IZVJEŠĆE S JAVNE RASPRAVE
II. IID PROSTORNOG PLANA UREĐENJA GRADA SLATINE

1. POPIS SUDIONIKA U JAVNOJ RASPRAVI ČIJA SU MIŠLJENJA, PRIJEDLOZI I PRIMJEDBE NA PRIJEDLOG PROSTORNOG PLANA PRIHVAĆENI I MIŠLJENJA, PRIJEDLOZI I PRIMJEDBE SUDIONIKA U JAVNOJ RASPRAVI KOJI NISU PRIHVAĆENI ILI SU DJELOMIČNO PRIHVAĆENI S RAZLOZIMA NEPRIHVAĆANJA

PREGLED PRISTIGLIH PRIMJEDBI U POSTUPKU JAVNE RASPRAVE I ODGOVORI NA PRIMJEDBE			
Red. Br.	SUDIONICI U JAVNOJ RASPRAVI	PRIMJEDBA, MIŠLJENJE, SUGESTIJA	ODGOVOR I OBRAZLOŽENJE
DOSTAVLJENE PRIMJEDBE, PRIJEDLOZI I MIŠLJENJA			
1.	MINISTARSTVO UNUTARNJIH POSLOVA, RAVNATELJSTVO CIVILNE ZAŠTITE, Područni ured civilne zaštite Osijek, Služba civilne zaštite Virovitica	Pozitivno mišljenje na Plan	1. POZITIVNO MIŠLJENJE NA PLAN - PRIHVAĆA SE
2.	Plinacro	izjava da nema primjedbi na prijedlog Plana	2. POZITIVNO MIŠLJENJE NA PLAN - PRIHVAĆA SE

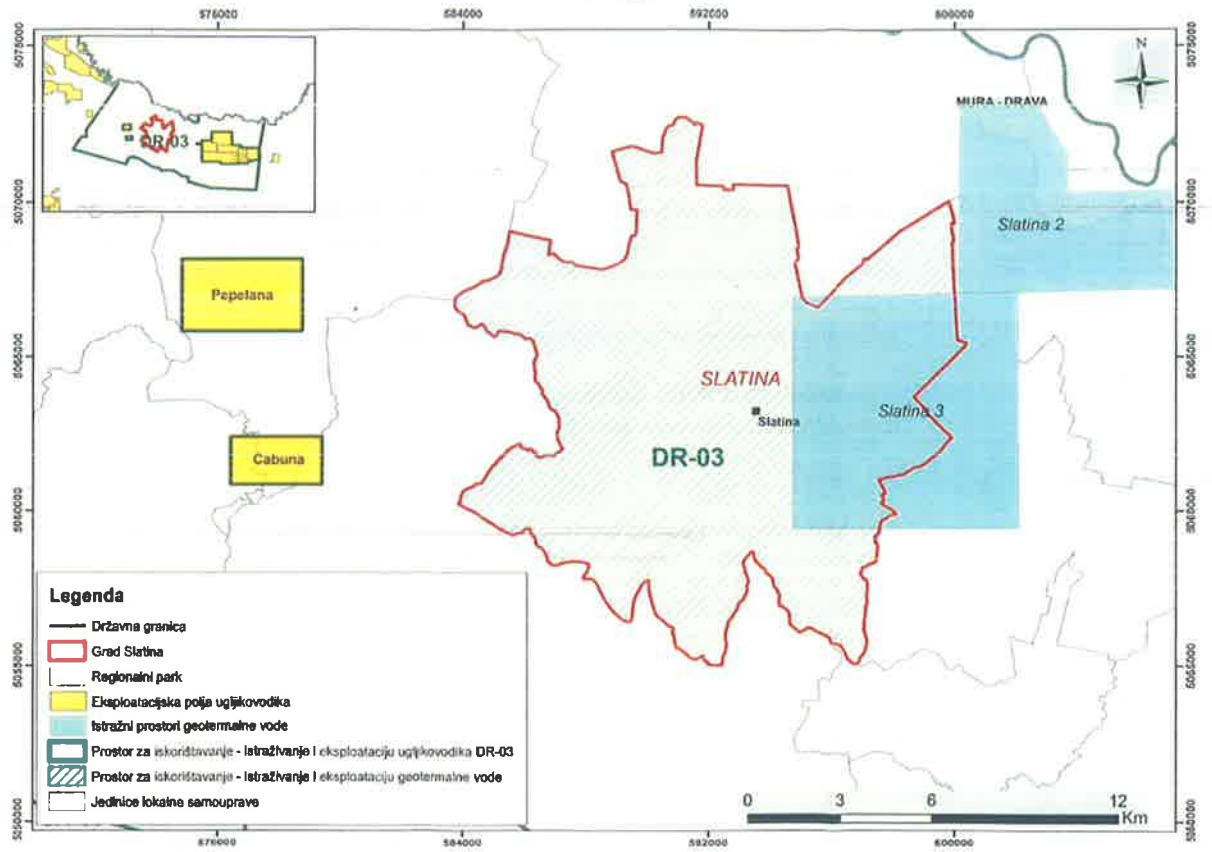
Unutar istražnog prostora nakon provedenih jedinstvenih natječaja za istraživanje i eksploataciju, odabira najpovoljnijeg ponuditelja i provedenih istražnih naftno-rudarskih radova formiraju se eksploatacijska polja ugljikovodika, a ovisno o potrebama i rezultatima istraživanja mogu se formirati i eksploatacijska polja geotermalnih voda. Također, je moguće u skladu s prostorno-planskom dokumentacijom i utvrđenim uvjetima i ograničenjima za istraživanje i eksploataciju na cijelom području Grada eksploatirati geotermalnu vodu u energetske svrhe, a na dijelu prostora Grada Slatina nalazi se i istražni prostor geotermalne vode Slatina – 3, kao što je to prikazano na grafičkom prilogu uz ovaj dopis.

Zbog navedenog, a s ciljem poštivanja odredaba Zakona o istraživanju i eksploataciji ugljikovodika i Zakona o prostornom planiranju kojem je jedan od glavnih ciljeva međusobno usklađen i dopunjujući razmještaj različitih ljudskih djelatnosti i aktivnosti u prostoru radi funkcionalnog i skladnog razvoja zajednice uz zaštitu integralnih vrijednosti prostora, predlažemo sljedeće izmjene:

- u poglavlju A) Tekstualni dio, Izmjena 7., na stranici 13. u tekstu:
Unutar prostora za istraživanje geotermalnog polja Slatina moguće je planirati bušotine, toplinske crpke, cjevovode, toplovode i sva druga potrebna postrojenja za iskorištavanje geotermalne energije.
U grafičkom dijelu PPUG korigiran je kartografski prikaz br. „3. Uvjeti korištenja" na način da je ucrtan prostor za istraživanje geotermalnog polja Slatina.

Unutar prostora za istraživanje geotermalnog polja Slatina 3 moguće je bez izmjene ovog Plana, unutar istražnih prostora utvrditi eksploatacijska polja čija površina može biti ista ili manja od istražnog prostora. Slijedom navedenog moguće je unutar istražnog prostora i eksploatacijskog geotermalnog polja planiranje svih potrebnih objekata i postrojenja za istraživanje i eksploataciju geotermalne vode u skladu sa zakonskim odredbama, te uvjetima i ograničenjima koja proizlaze iz ovoga Plana.

<ul style="list-style-type: none"> u poglavlju A) Tekstualni dio, Izmjena 7., na stranici 12. u tekstu: <i>Dopunjen je sadržaj i kartografskog prikaza br. "2.3. Energetski sustav" na način da su prikazane gore navedene površine</i> <p>dopuniti kartografski prikaz poligonima IPU Drava -03 i Slatina – 03, sukladno grafičkom prilogu uz ovaj dopis</p>	<p>5.3. PRIMJEDBA SE DJELOMIČNO PRIHVAĆA</p> <p>Prihvaća se ucrtavanje zatraženog sadržaja u grafički dio Plana , ali se ne prihvaća ucrtavanje na zatraženi kartografski prikaz br."2.3 Energetski sustav" nego na kartografski prikaz br „3 Uvjeti za korištenje i zaštitu prostora“ sukladno ostalim dadržajima kartografskog prikaza.</p>
		<ul style="list-style-type: none"> u poglavlju A) Tekstualni dio, Izmjena 7., na stranici 13. u tekstu: <i>Unutar prostora za istraživanje geotermalnog polja Slatina moguće je planirati bušotine, toplinske crpke, cjevovode, toplovođe i sva druga potrebna postrojenja za iskorištavanje geotermalne energije.</i> <i>U grafičkom dijelu PPUG korigiran je kartografski prikaz br. „3. Uvjeti korištenja" na način da je ucrtan prostor za istraživanje geotermalnog polja Slatina.</i> <p>zamijeniti sljedećim te dopuniti kartografski prilog: <i>Unutar prostora za istraživanje geotermalnog polja Slatina 3 moguće je bez izmjene ovog Plana, unutar istražnih prostora utvrditi eksploatacijska polja čija površina može biti ista ili manja od istražnog prostora. Sljedom navedenog moguće je unutar istražnog prostora i eksploatacijskog geotermalnog polja planiranje svih potrebnih objekata i postrojenja za istraživanje i eksploataciju geotermalne vode u skladu sa zakonskim odredbama, te uvjetima i ograničenjima koja proizlaze iz ovoga Plana.</i></p> <p><i>U grafičkom dijelu PPUG korigiran je kartografski prikaz br. "3. Uvjeti korištenja" na način da je ucrtan istražni prostor geotermalne vode Slatina 3.</i></p>	<p>5.4. PRIMJEDBA SE PRIHVAĆA</p>
